改善箇所説明図

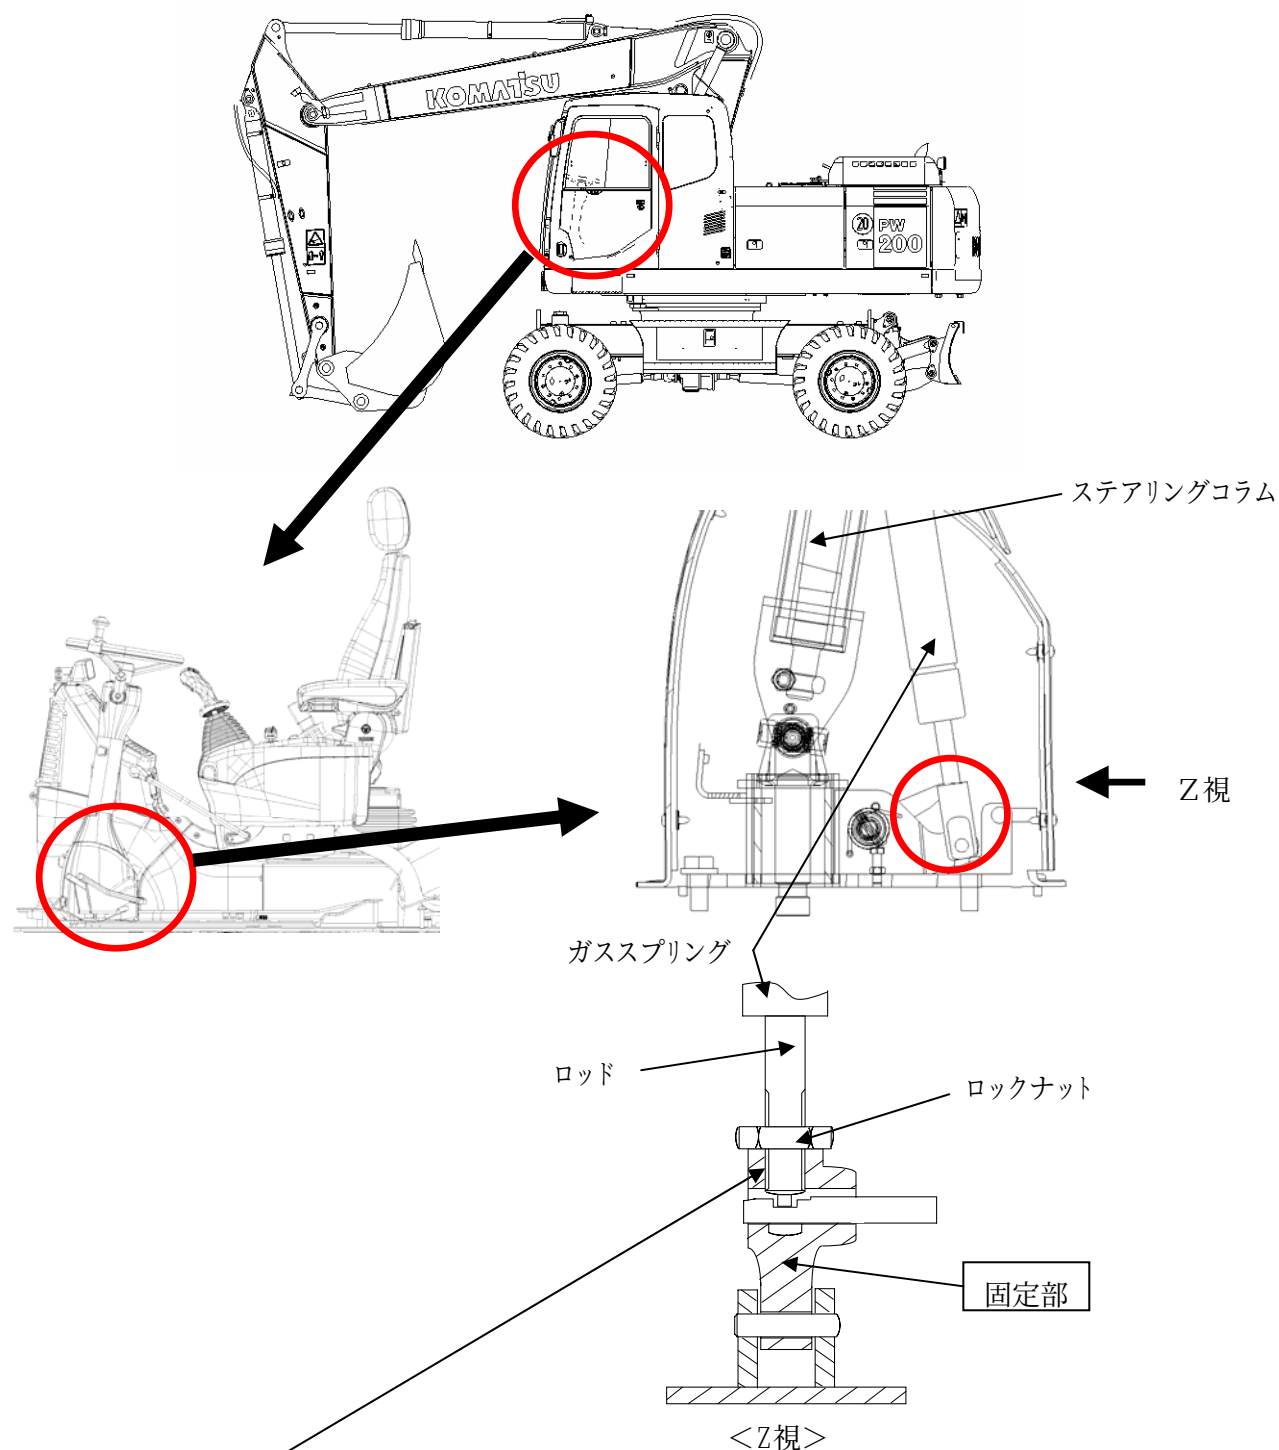
不適合発生箇所

かじ取装置において、運転姿勢に合わせてかじ取ハンドルの角度を調整する装置で調整後の角度を保持するガススプリングの固定部分の強度が不足しているため、作業等の振動により破損するものがある。そのため、そのままの状態で使用を続けると、ガススプリングのロッドが外れ、最悪の場合、かじ取操作が確実にできなくなるおそれがある。

注: は交換部品を示す。

改善措置の内容：全車両、ガススプリングの固定部を対策品と交換する。

識別：角度調整ペダル取り付けピン端部に白色ペンキを塗布し識別する。
